**Krycí list ZBV**

**III/33353 Přitoky, most ev.č. 33353-1**

**SO 201 Most ev.č. 33353-1**

## Změnový list

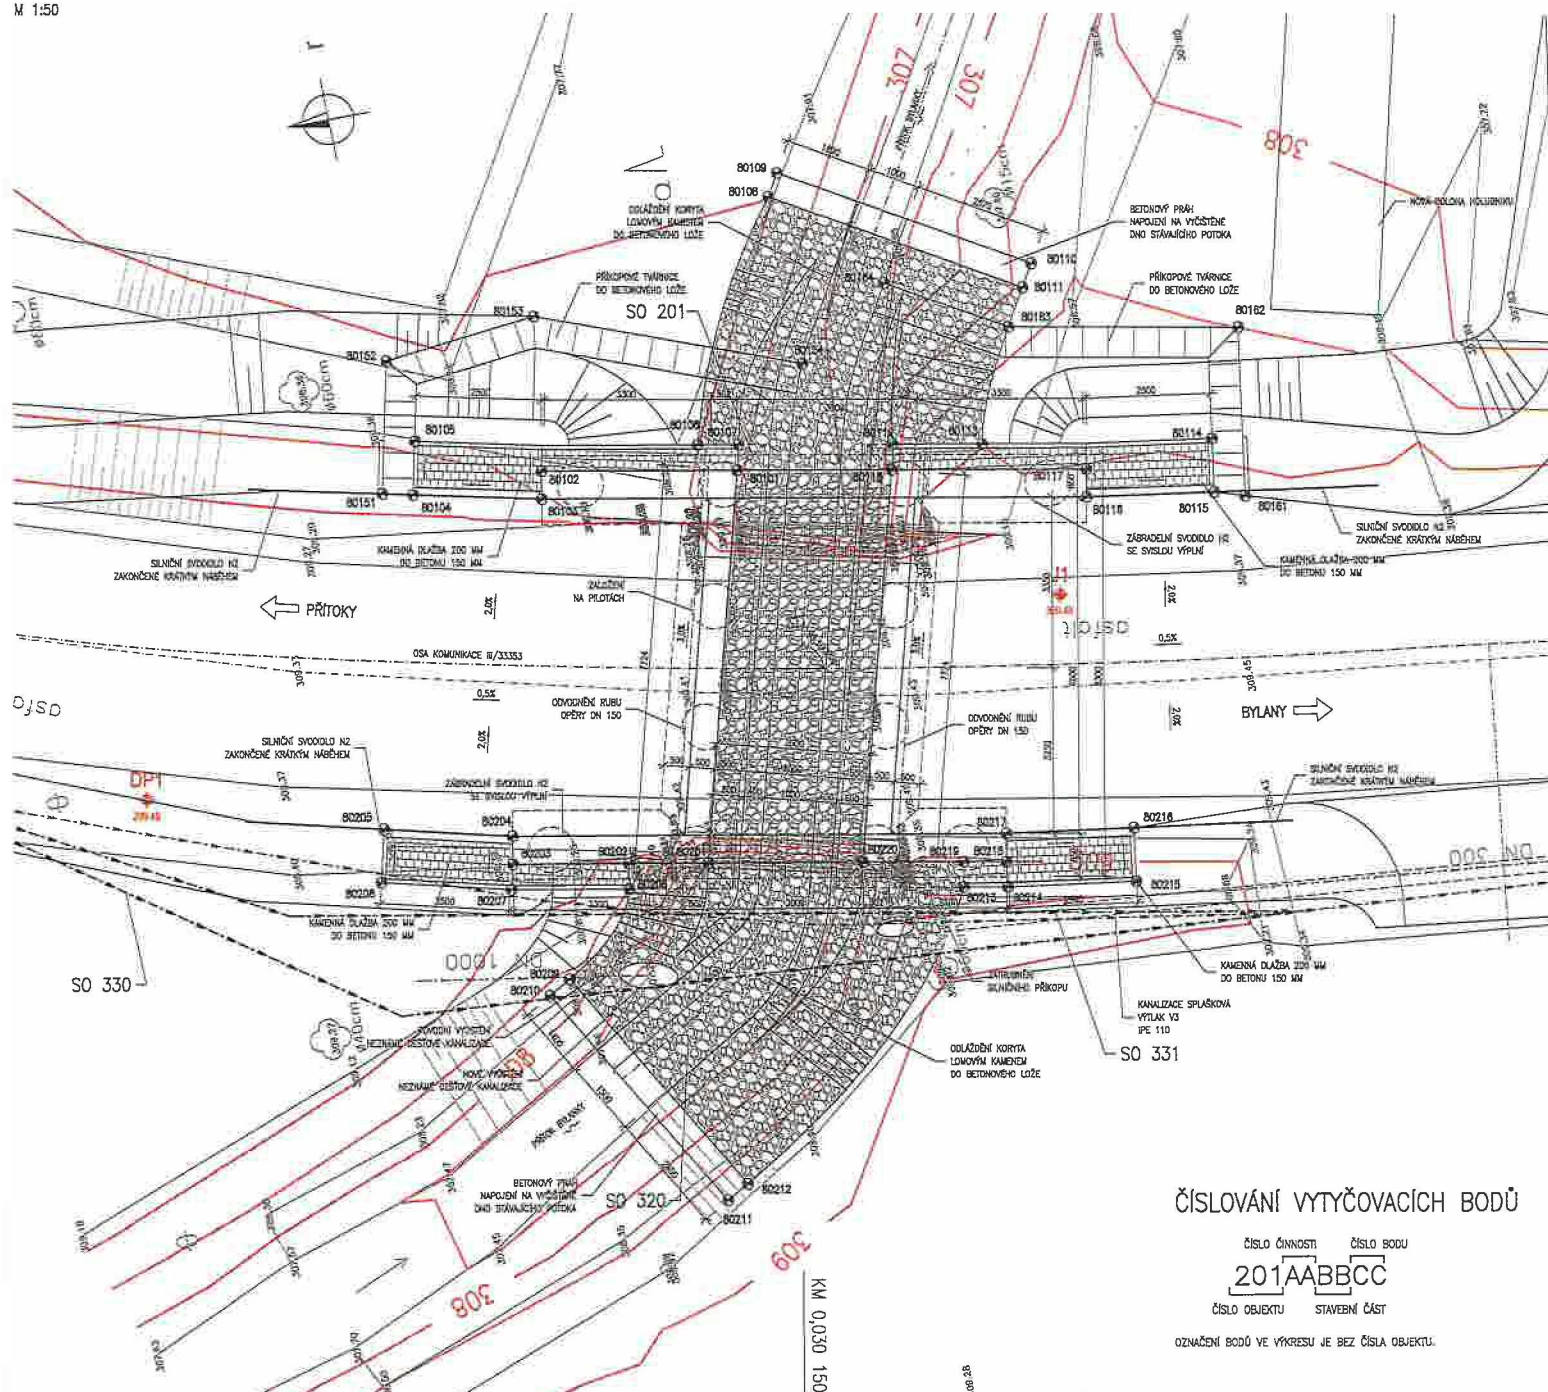
- 7.1. Zhotovitel avizoval na kd změnu ochrany hydroizolace mostovky z litého asfaltu MA 16 na asfaltovou směs ACO 11+ z důvodu časové úspory prováděných prací. AD souhlasí se změnou. Zhotovitel pracuje ZBV.  
Z : CHLÁDEK & TINTĚRA, a.s.  
T : 8.7.2019
